改善箇所説明図

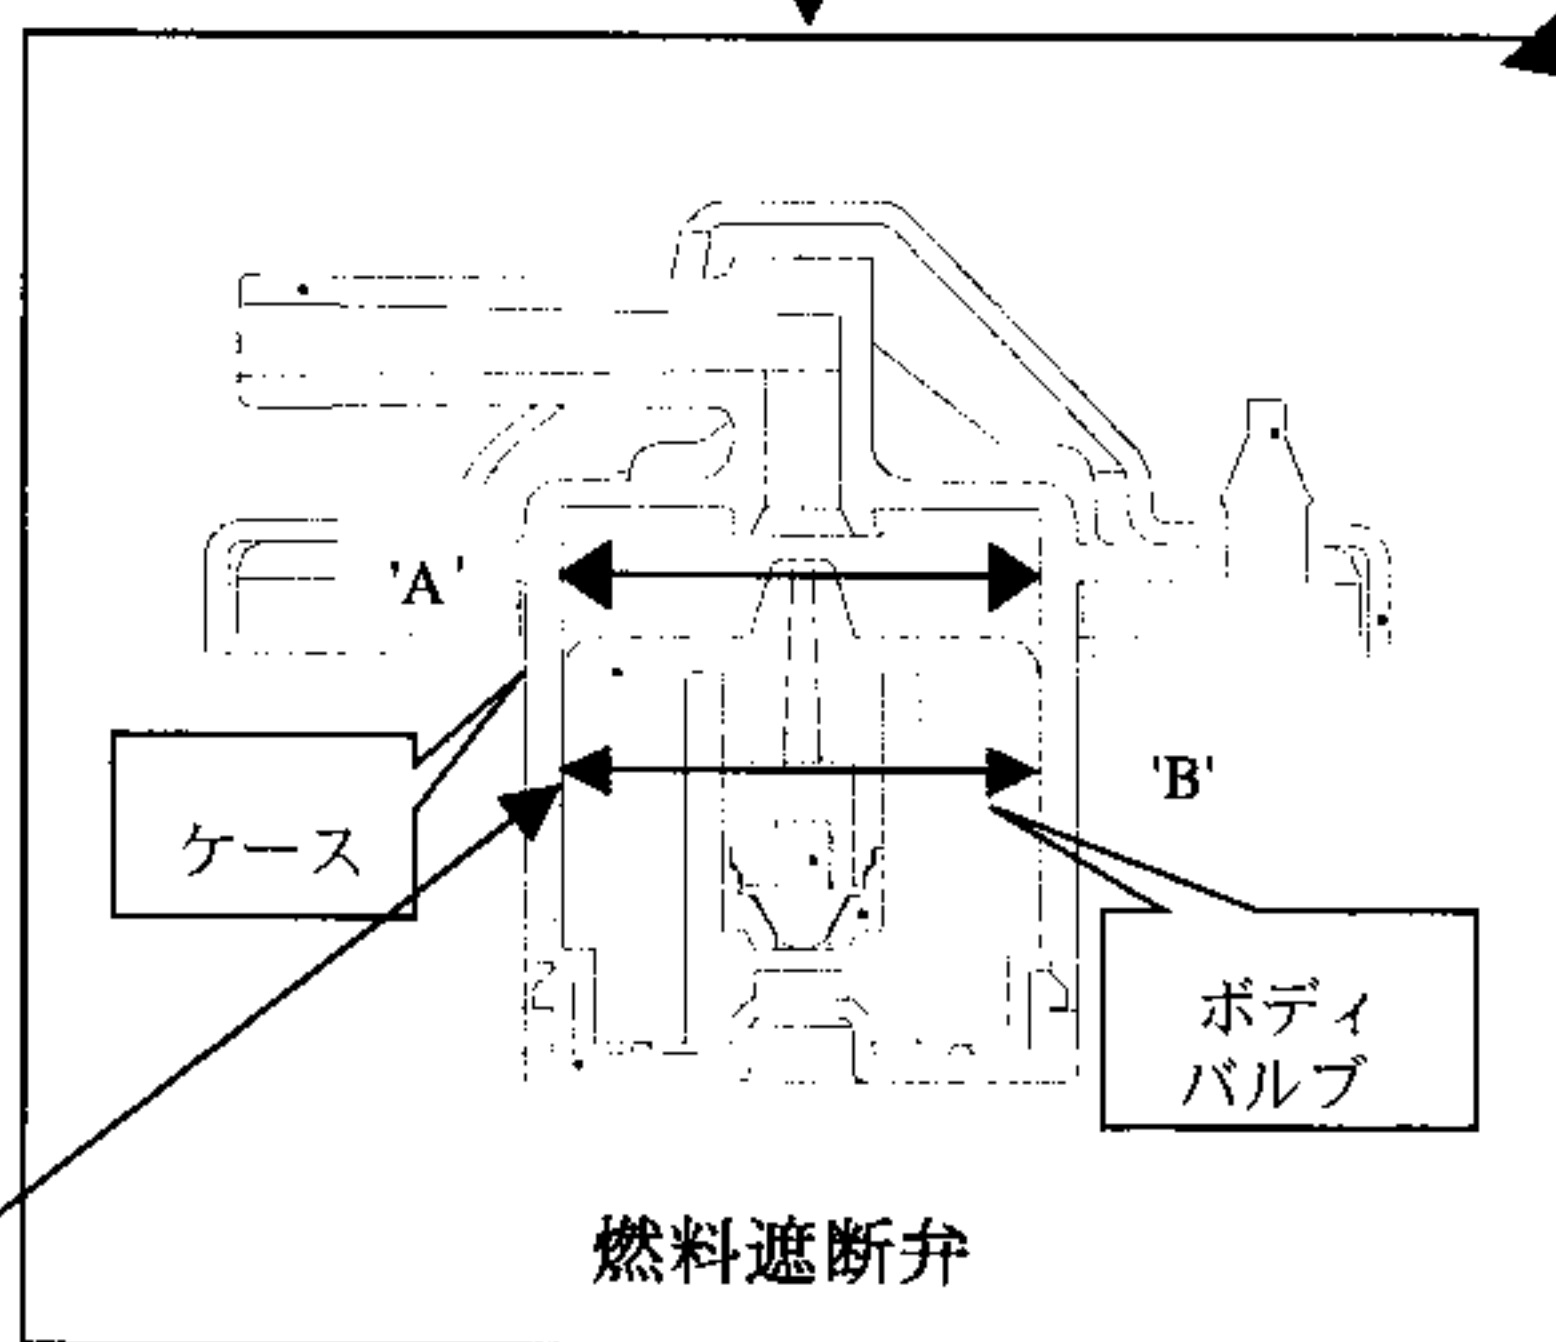
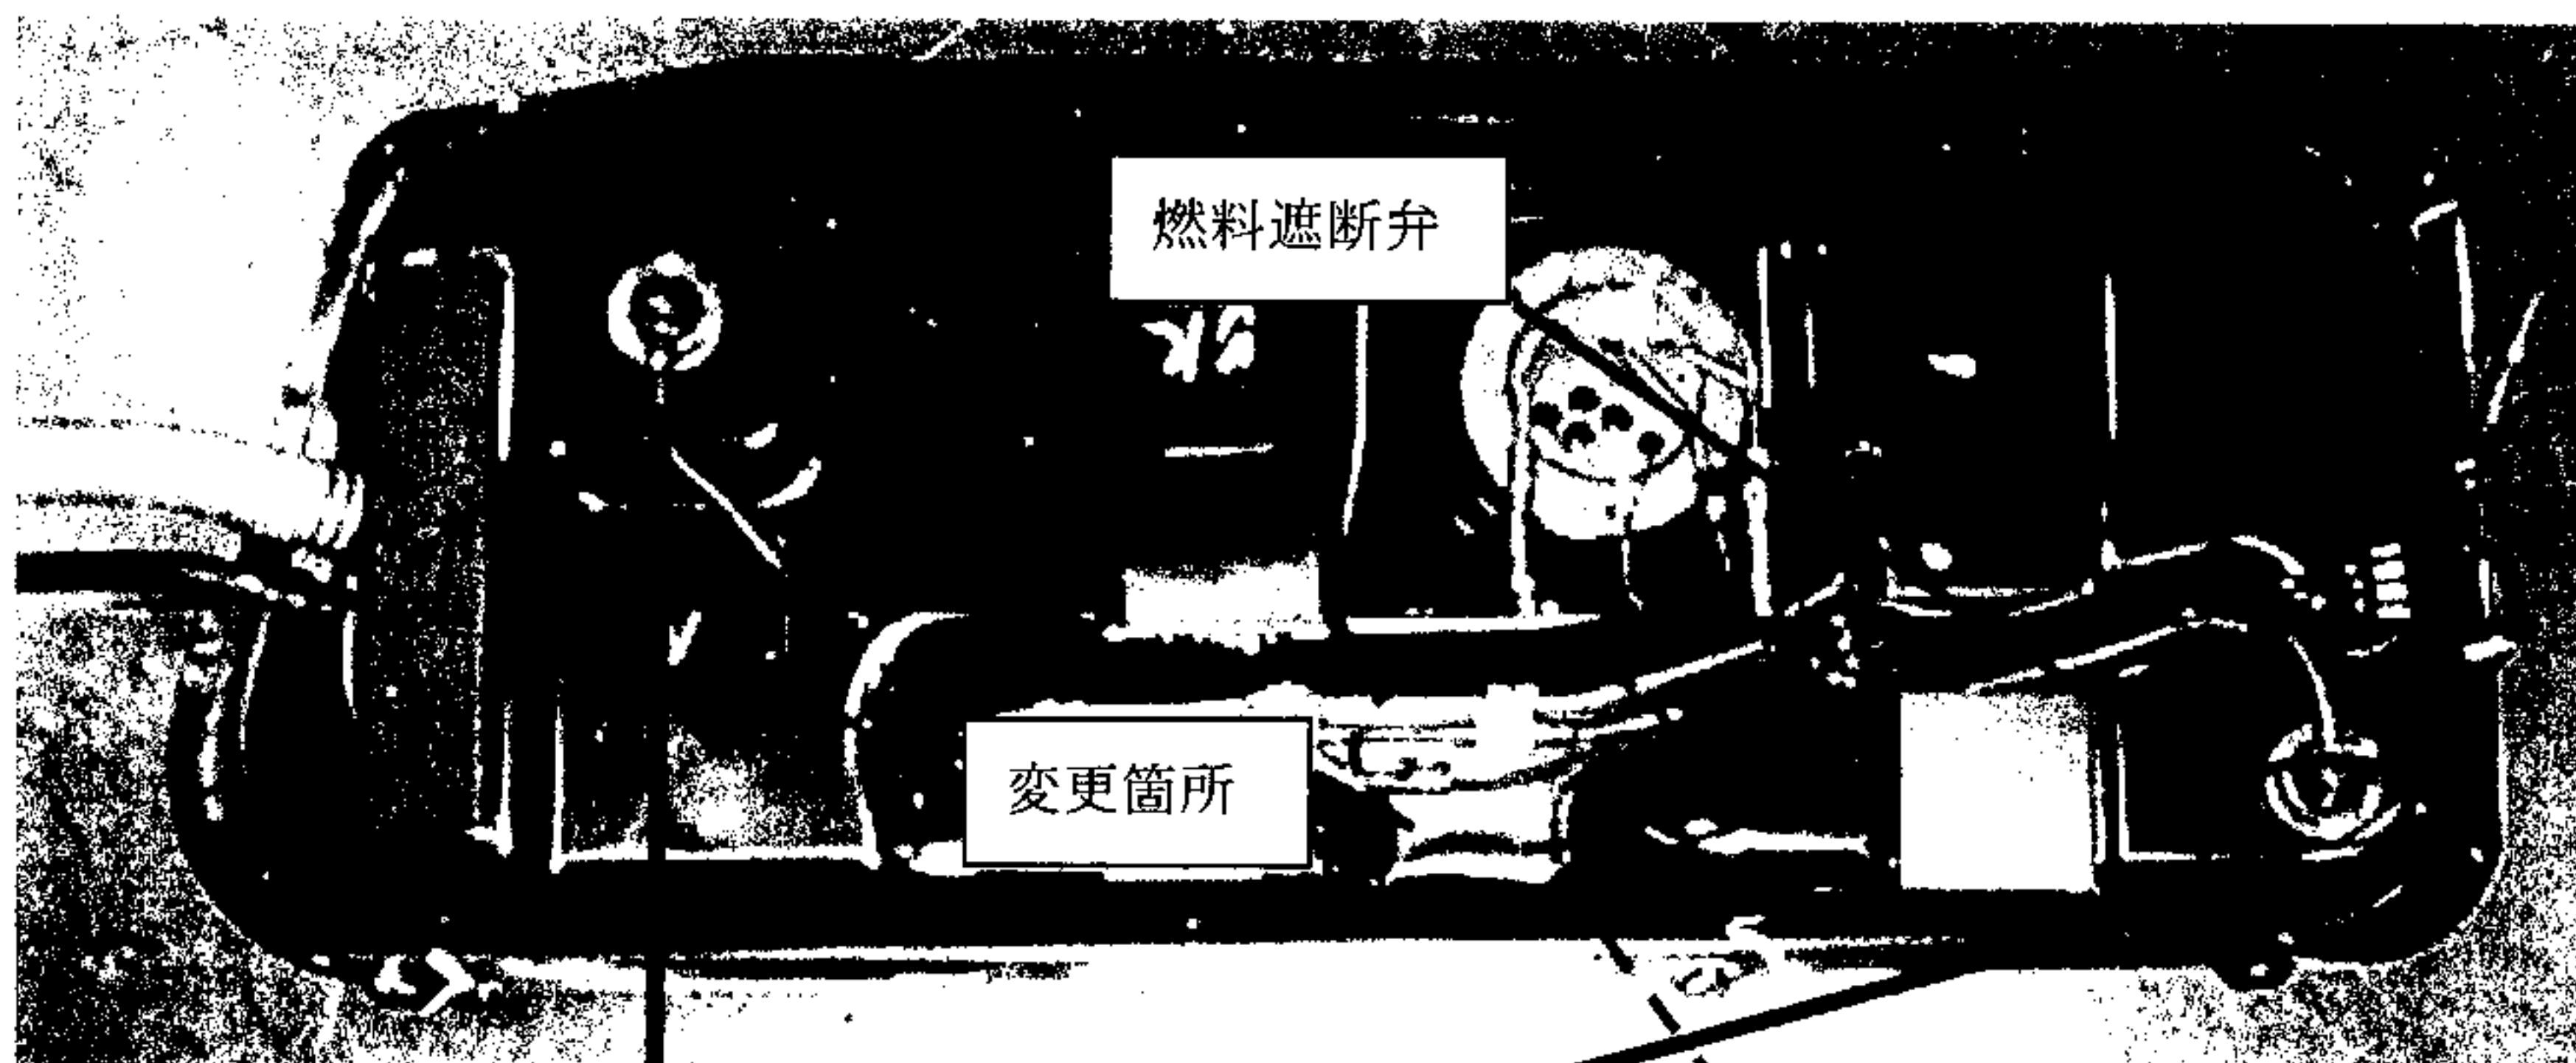
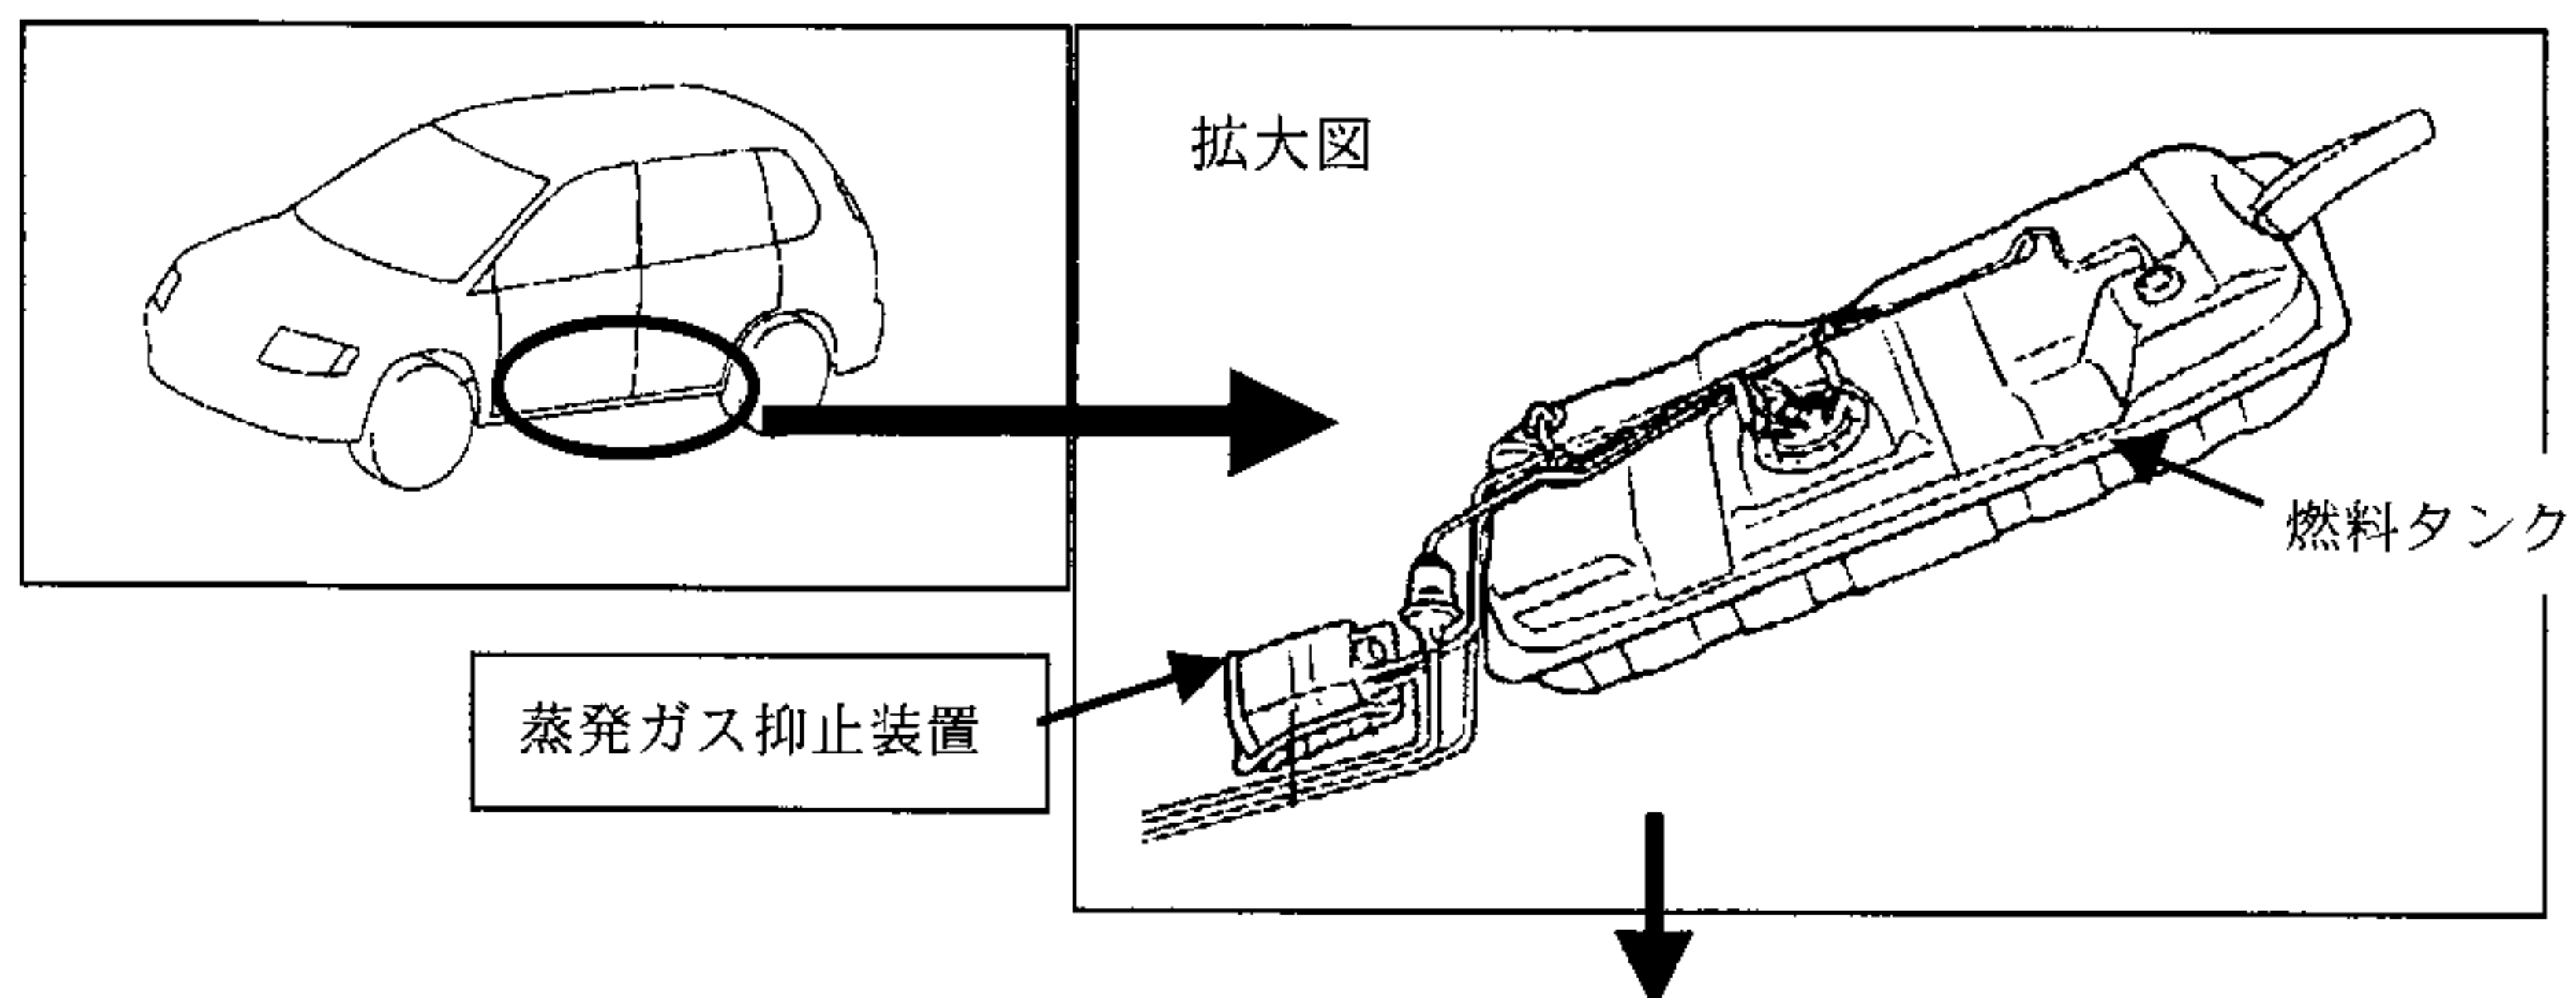
基準不適合発生箇所

燃料タンク上部に装着されている燃料遮断弁の加工が不適切なものがあるため、燃料遮断弁が正常に作動しないことがある。そのため、燃料が燃料蒸発ガス発散防止装置へ流入し、最悪の場合、当該装置から燃料が漏れるおそれがある。

改善の内容

全車両、燃料遮断弁を良品と交換する。 燃料分離器を追加装着する。

燃料分離器（追加）
